川内原子力発電所1, 2号炉 運転期間延長認可申請に係るヒアリング
コメント反映整理表<概要説明>

2022年12月20日 九州電力株

川内原子力発電所1, 2号炉 運転期間延長認可申請に係るヒアリング
コメント反映整理表<特別点検(原子炉容器)>

図1-1 試験範囲の概略図（1、2号炉）

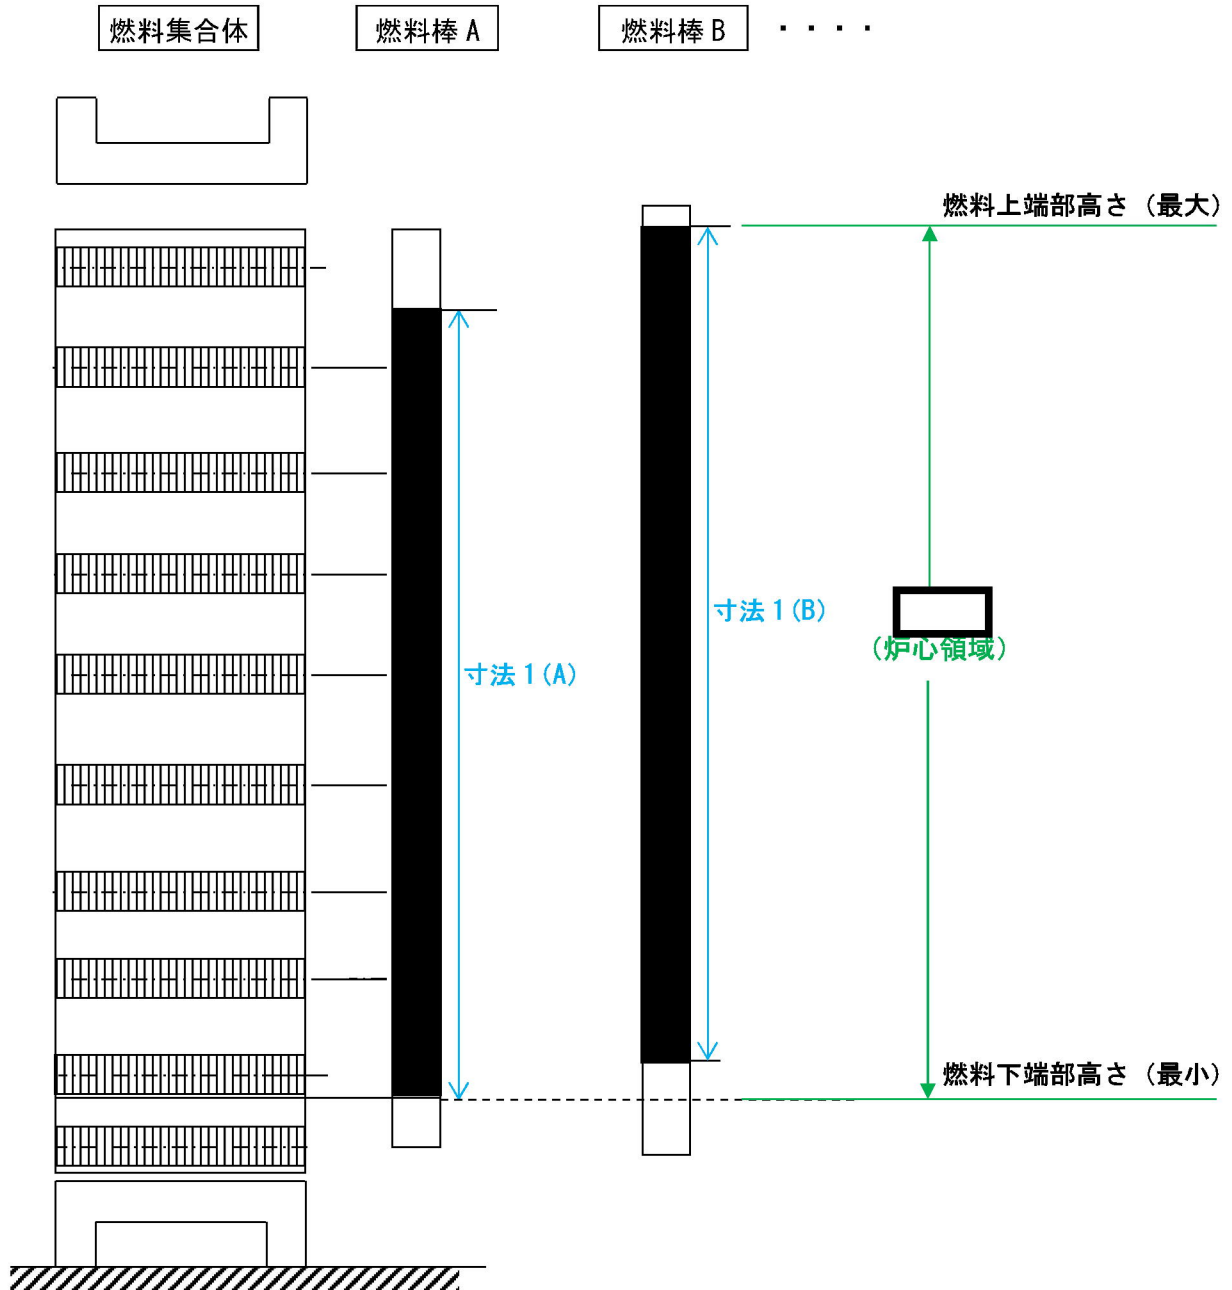
タイトル	炉心領域（燃料有効高さ）及びBMIの試験範囲の考え方について、説明すること。また、炉心領域については、補足説明資料へ反映すること。
説明	各試験範囲の考え方について、以下の通りそれぞれの添付に示す。 添付1：炉心領域の試験範囲について 添付2：炉内計装筒（内面）の試験範囲について 添付3：炉内計装筒（溶接部）の試験範囲について

○試験範囲設定の考え方

- ・川内1, 2号炉については、メーカーの異なる2社の燃料を使用しており、燃料有効高さは、これまでに装荷された燃料集合体のうち、最上部と最下部の燃料ペレット高さから設定した。（図1-2参照）
- ・中性子照射量が 1.0×10^{17} n/cm² [E>1 MeV] を超える範囲については、自主点検計画時に、PLM30における60年時EFPY（1号機：55.9EFPY、2号機：56.3EFPY）を用いて算出した。

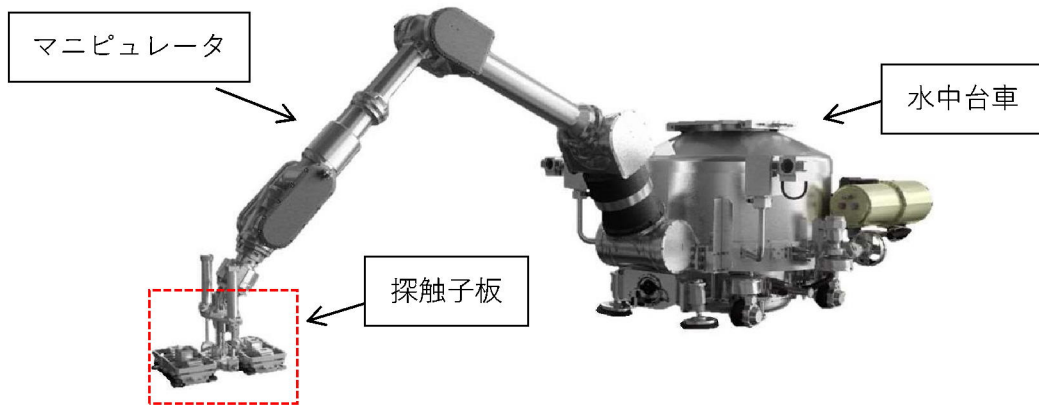
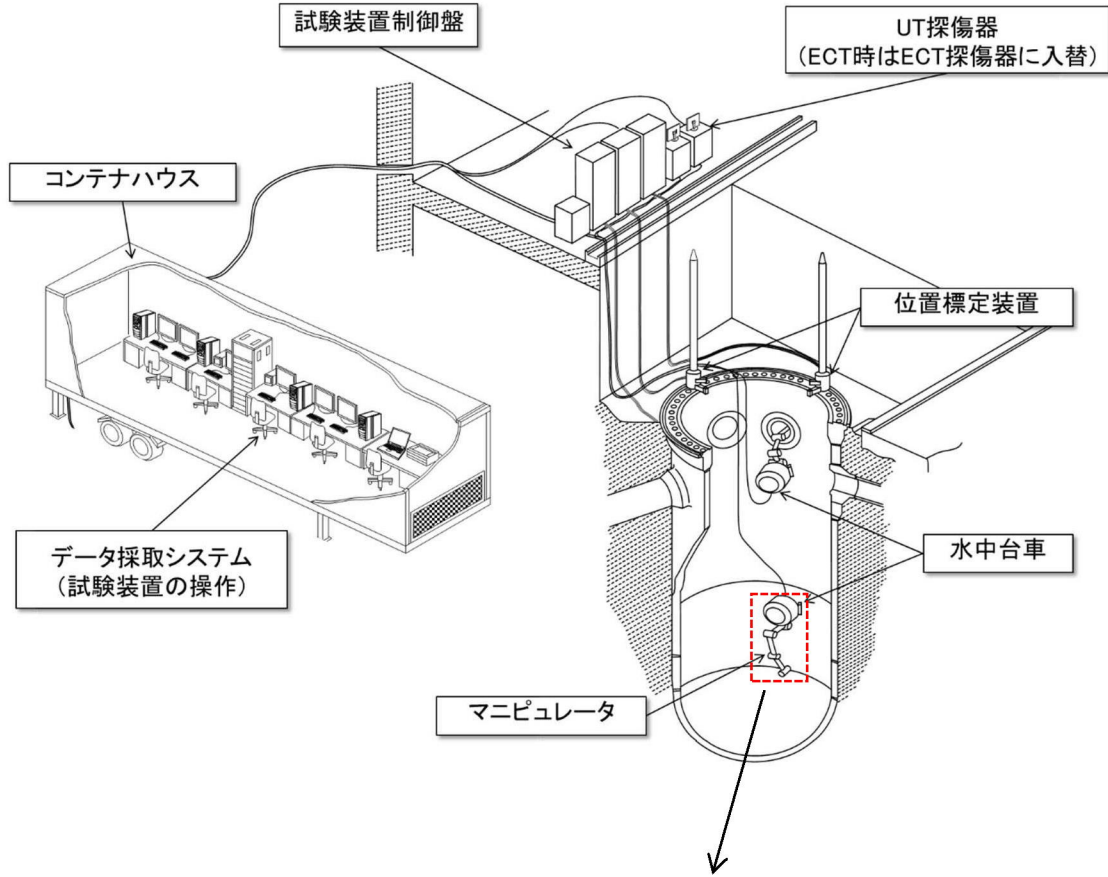
<p>タイトル</p>	<p>UT 探触子の配置について説明すること。</p>							
<p>説明</p>	<p>UT 探触子の配置は下表のとおり。ch は、垂直 1ch、斜角（45°、60°、70 - 50°）各 2ch の全 7ch。走査方向は超音波入射方向と平行であり、各探傷範囲に対して 2 方向（高さ方向（H）、周方向（θ））に探傷を実施している。</p> <table border="1" data-bbox="411 651 1353 1167"> <thead> <tr> <th data-bbox="411 651 475 689"></th> <th data-bbox="475 651 914 689">高さ方向（H）</th> <th data-bbox="914 651 1353 689">周方向（θ）</th> </tr> </thead> <tbody> <tr> <td data-bbox="411 689 475 1167">炉心領域</td> <td colspan="2" data-bbox="475 689 1353 1167" style="text-align: center;">  </td> </tr> </tbody> </table> <p data-bbox="475 1193 986 1249">↑：斜角探触子の超音波入射方向を示す。</p> <p data-bbox="411 1373 1034 1411">添付1 （参考）原子炉容器超音波探傷試験装置</p> <div data-bbox="635 1892 1353 1944" style="border: 1px solid black; padding: 2px; display: inline-block;"> 内は商業機密に係る事項であるため公開できません </div>			高さ方向（H）	周方向（θ）	炉心領域		
	高さ方向（H）	周方向（θ）						
炉心領域

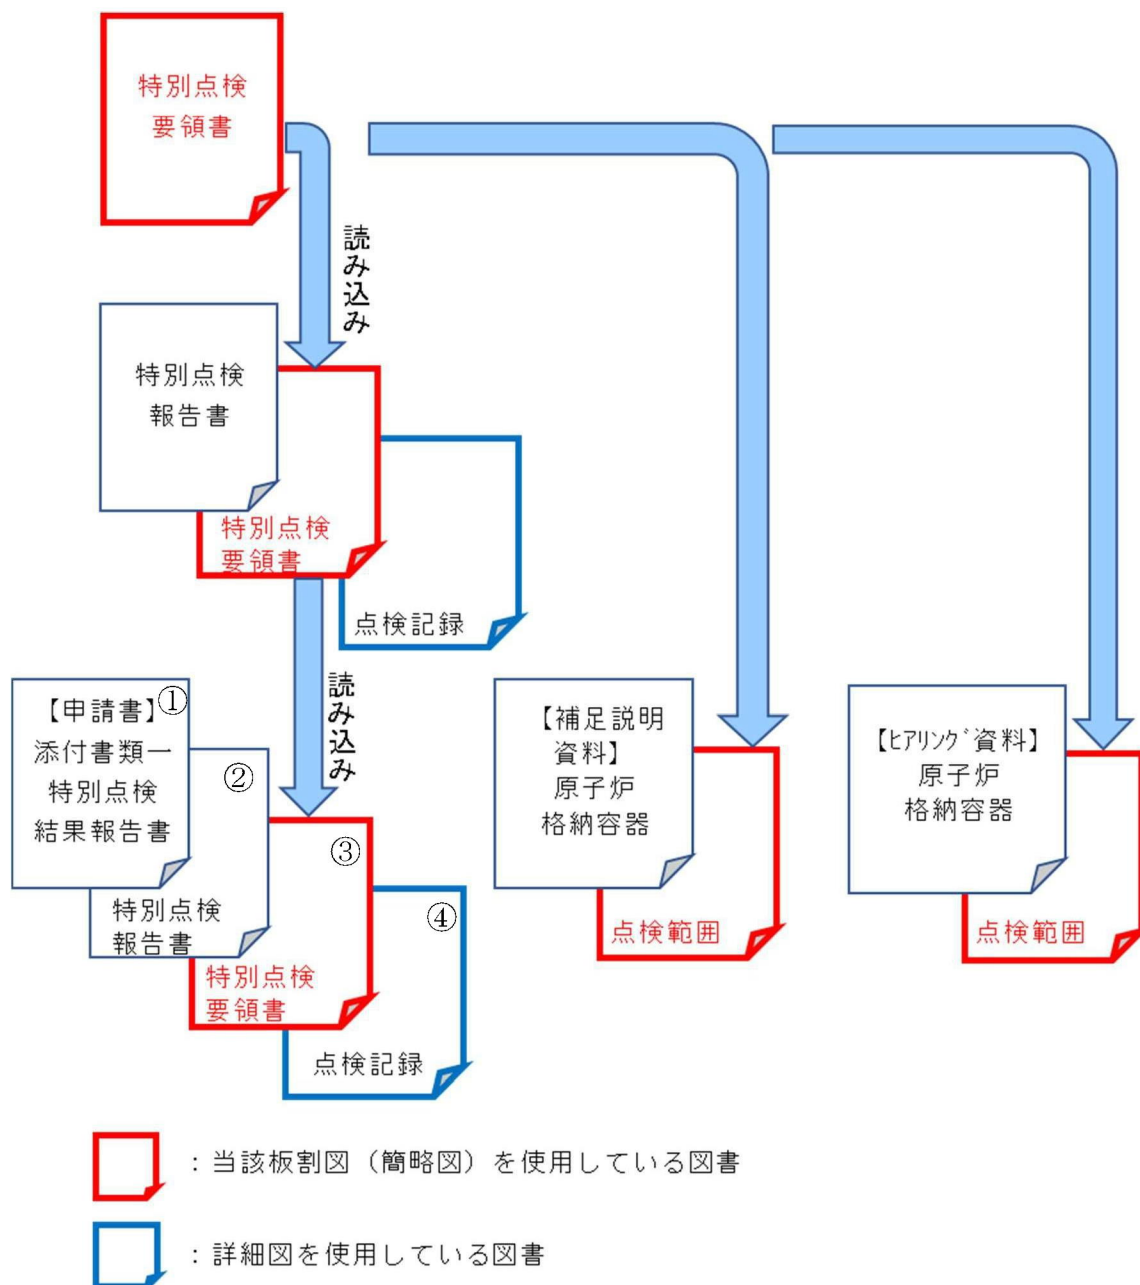
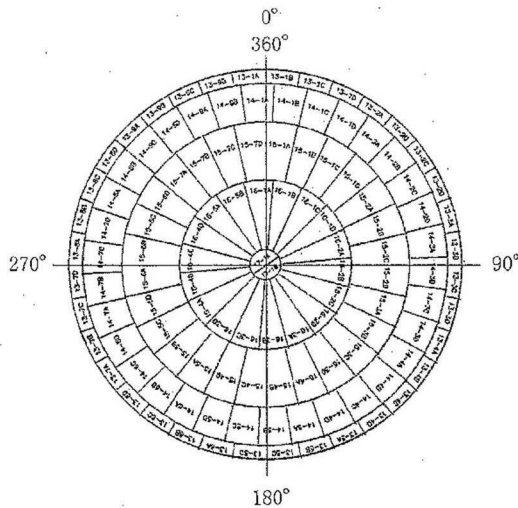
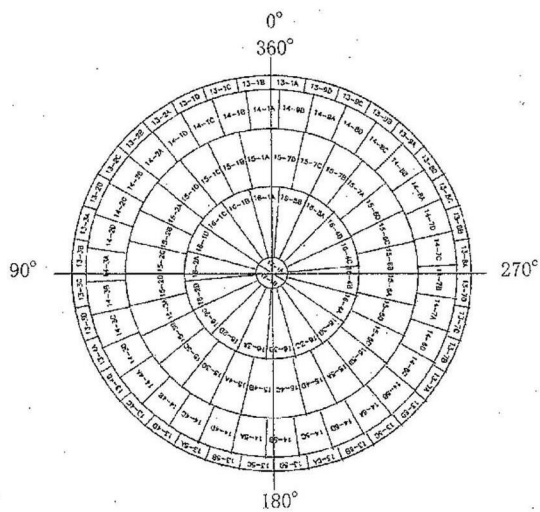
タイトル	半球部内面の板割図と、外面の板割図で、0-180°の線に対して図が反転していない理由について説明すること。 また、これらの図の出典元についても説明すること。
説明	<p>申請書添付書類一の特別点検結果報告書及び2022年12月1日のヒアリング資料に記載の半球部内面の板割図（以下「当該板割図」という。）については、建設時に決定図化されている半球部外面の板割図を基に作成している。</p> <p>今回、当該板割図は、点検内容をわかりやすく説明するための簡略図として作成したものであり、実際のデータ採取における目視試験にあたっては、当て板の範囲、貫通部の位置等を詳細に反映した詳細図を使用し、当該板割図（簡略図）は使用していないことから点検結果への影響はない。</p> <p>添付1 当該板割図の使用箇所</p>
